OGGETTO: CENTRALE TERMOELETTRICA DA 1.980 MW NEL COMUNE DI PORTO TOLLE (ROVIGO) – RIAVVIO PROCEDURA A SEGUITO DELL'ANNULLAMENTO DEL DECRETO DI COMPATIBILITA' DSA-DEC-209-873 RINNOVAZIONE DEL PROCEDIMENTO DI VIA, A SEGUITO DELLA SENTENZA DEL CONSIGLIO DI STATO N. 3107/2011 E 3569/2012.

OSSERVAZIONI

ALLE INTEGRAZIONI PRODOTTE DA ENEL S.P.A., COME RICHIESTO DAL MINISTERO DELL'AMBIENTE E DELLA TUTELA DEL TERRITORIO E DEL MARE CON NOTA DEL 03 MAGGIO 2013 – U.PROT.DVA-2013-0010121.

Foto aerea - parte sud della Laguna di Barbamarco e Busa di Tramontana

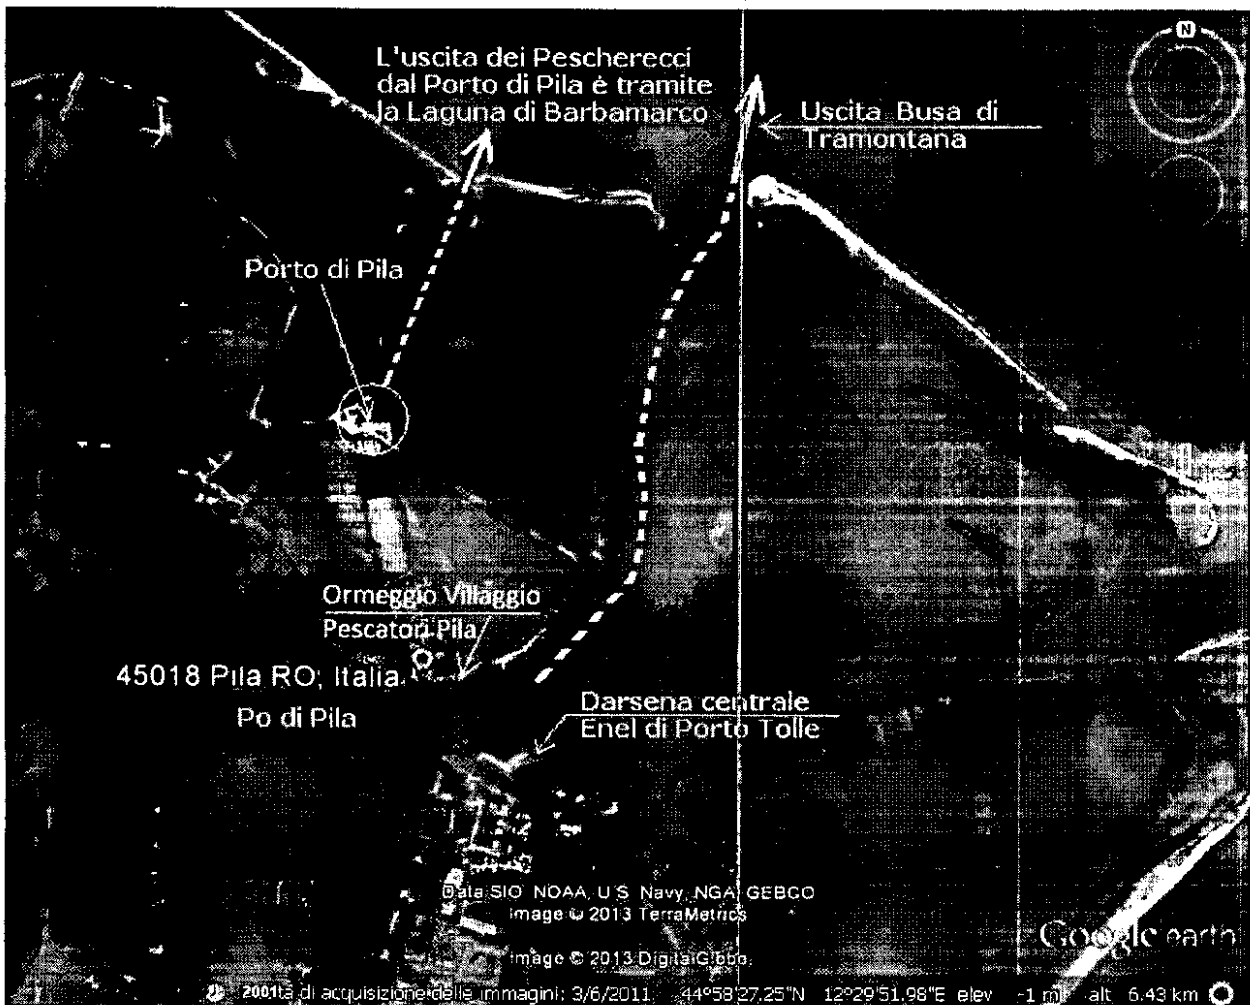
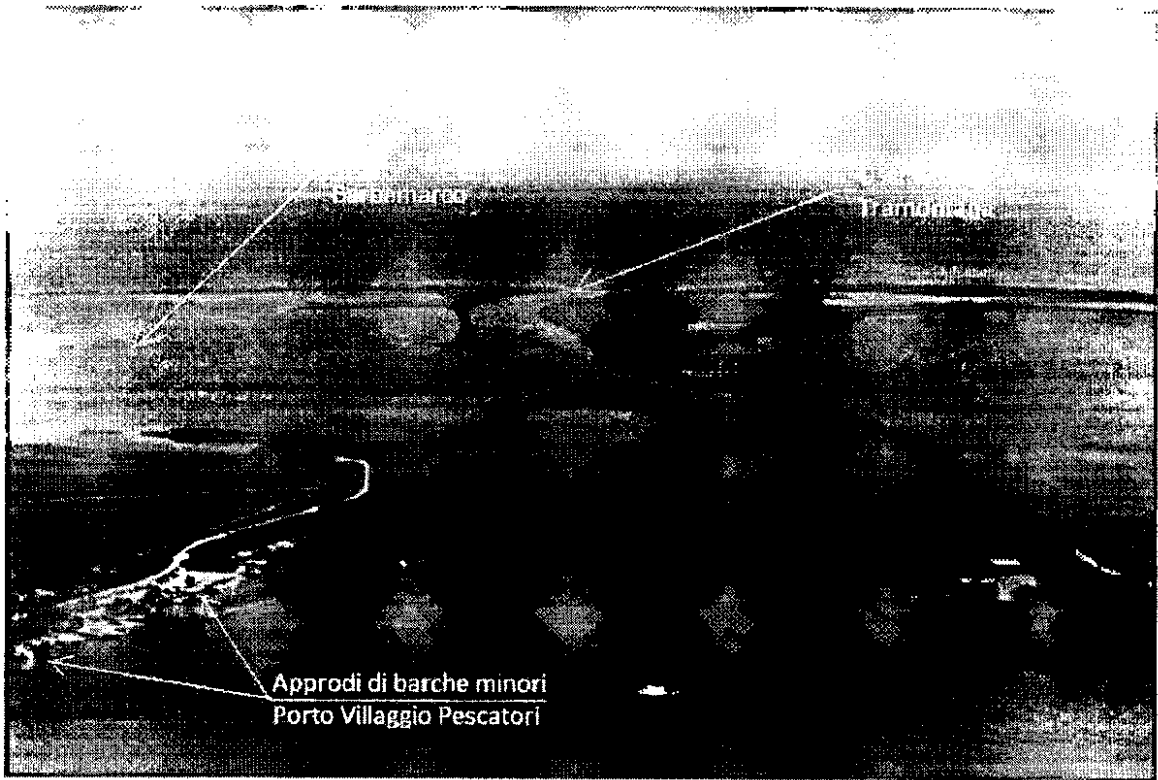
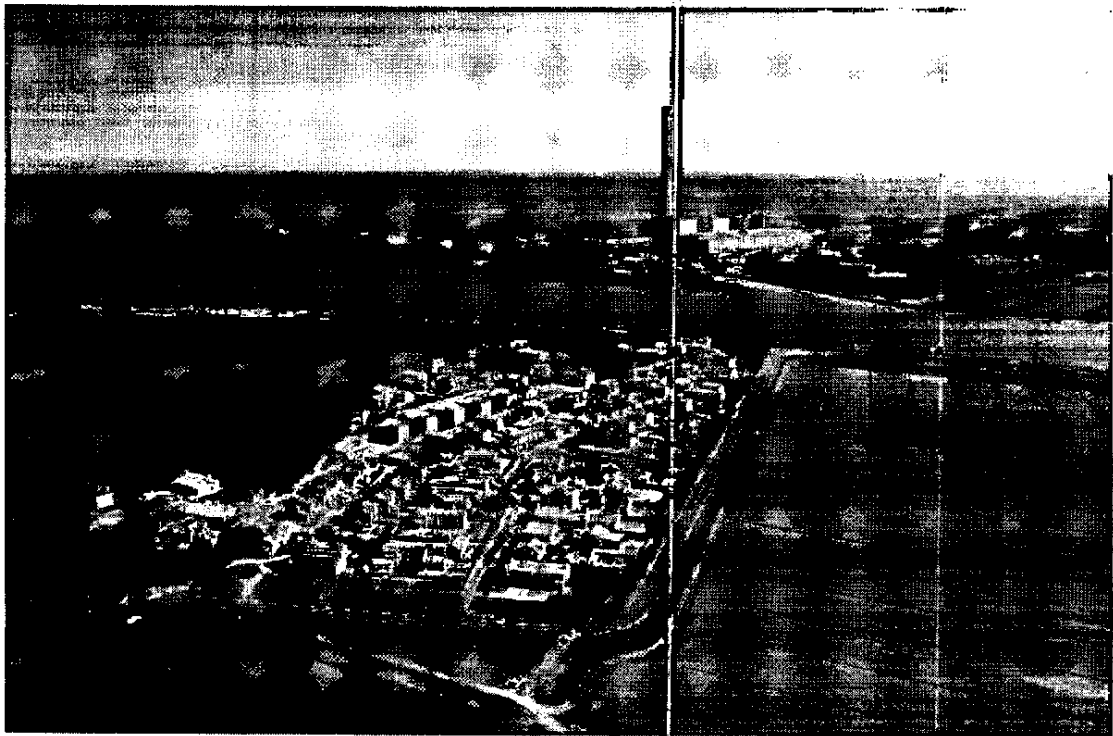
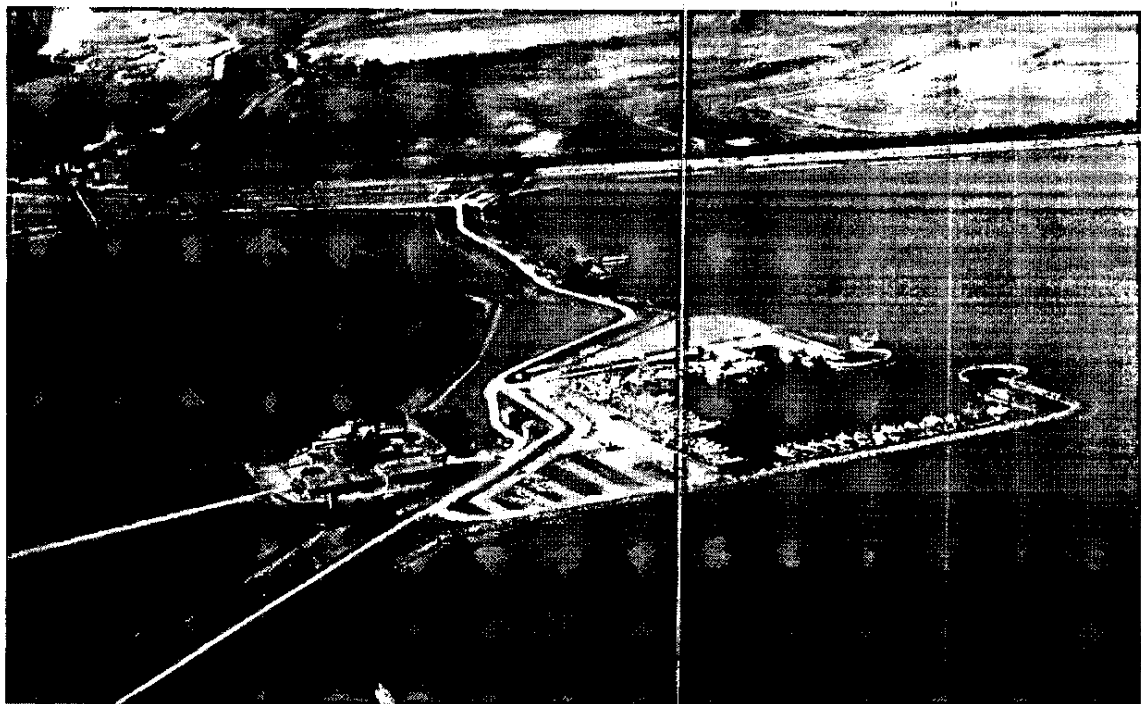
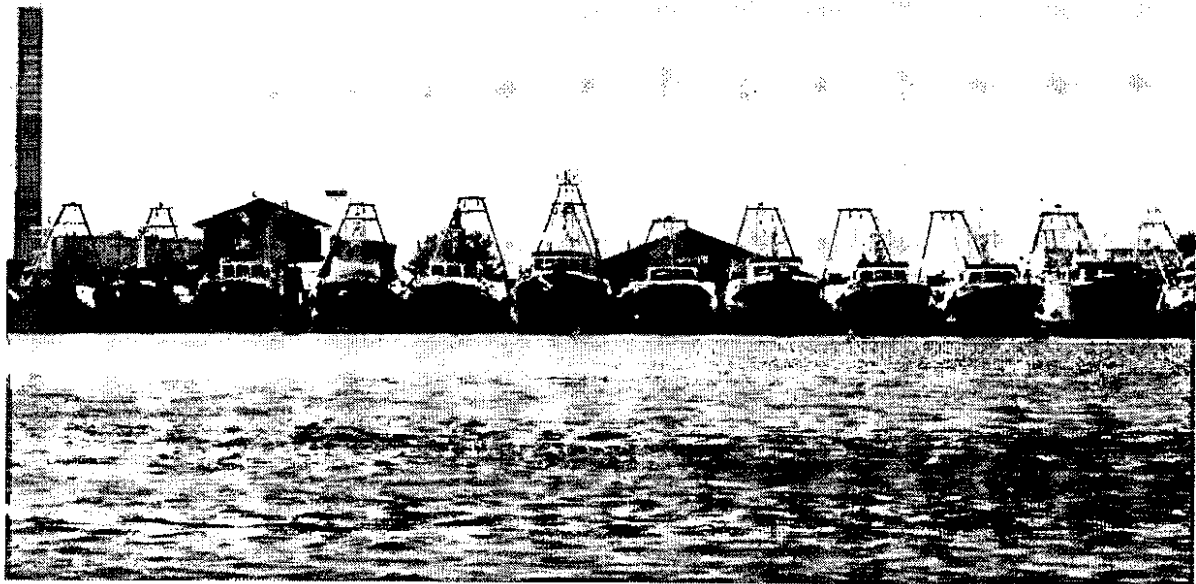
frequentemente in conseguenza alle mareggiate). La motivazione secondo cui, tali dragaggi andrebbero ad agevolare l'uscita a mare dei pescherecci che ormeggiano al Porto Villaggio Pescatori (cfr. pagg.92 e 177 – Rapporto Cesi: Studio per la Valutazione di Incidenza), non raffigura in modo esatto la necessità principale della marineria locale, riguardante il costante idoneo fondale, che consenta la navigazione sicura in uscita verso il mare e rientro, infatti, quello citato da Enel "Porto Villaggio Pescatori", non è altro che una serie di pontili/capanni, posizionati sulla sponda in sx idraulica del Po di Pila (proprio di fronte alla centrale in argomento), adibiti al ricovero delle imbarcazioni minori con le quali si svolge l'attività di molluschicoltura e/o da diporto, che non richiedono fondali di ampio pescaggio, altro discorso riguarda invece la flotta dei 60 pescherecci (con stazza media di 9 ton) ormeggiati al Porto di Pila localizzato nella Laguna di Barbamarco, dal quale è possibile accedere al mare soltanto tramite l'omonima bocca ricavata allo Scanno Gallo, che pur essa presenta problemi di interrimento dei fondali, ma totalmente indipendente dall'eventuale transito di bittoline attraverso la Busa di Tramontana (cfr. figura sotto riportata e seguenti).

Il transito delle chiatte attraverso la Busa di Tramontana, configurerebbe pertanto un quadro di alterazioni permanenti nel cuore di un Sito di Importanza Comunitaria nonché Zona a Protezione Speciale (IT 3270017) caratterizzata da Habitat prioritari peraltro citati dalla stessa VIA. Se paragonati all'impatto temporaneo che comporterebbe la posa di una tubazione per l'alimentazione a metano dell'Impianto, risulta evidente che in questo progetto di riconversione che ricordiamo ancora, è calato in un Sito di Importanza Comunitaria, non si è optato per alternative di minor impatto, quale l'alimentazione dell'impianto a metano, che comporterebbe sicuramente una perturbazione degli habitat di portata inferiore e sicuramente temporanea nel momento della posa della tubazione.
